BBPIG Vorhaben Nr. 1 – A-Nord

Antrag auf Planänderung vor Fertigstellung des Vorhabens gemäß § 18 Abs. 5
NABEG i.V.m. § 43d EnWG i.V.m. § 76 VwVfG

8. Planänderung

Planfeststellungsabschnitt NDS1

Abbildung 1: Planänderung Grabenverrohrung des westlichen Grabens parallel zu der Muffengrube M_2_0

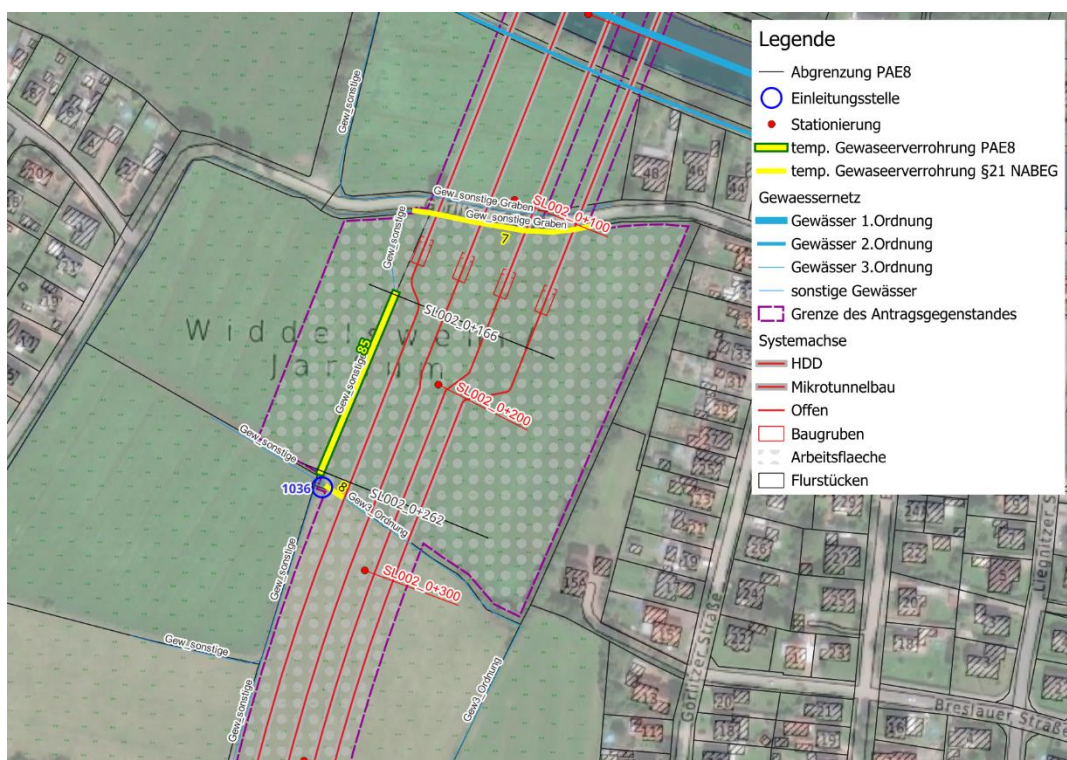
Im Bereich des westlichen Grabens parallel zu der Muffengrube M_2_0 wird ca. zwischen SL002_0+166 und SL002_0+262 eine temporäre Verrohrung des Grabens beantragt. Die Verrohrung ist über eine Länge von ca. 95 m mit einem Rohr in DN200 vorgesehen. Die Verrohrung wird so ausgeführt, dass oberhalb dieser die Baueinrichtungsfläche für die Muffengrube M_2_0 durchgehend hergestellt werden kann.
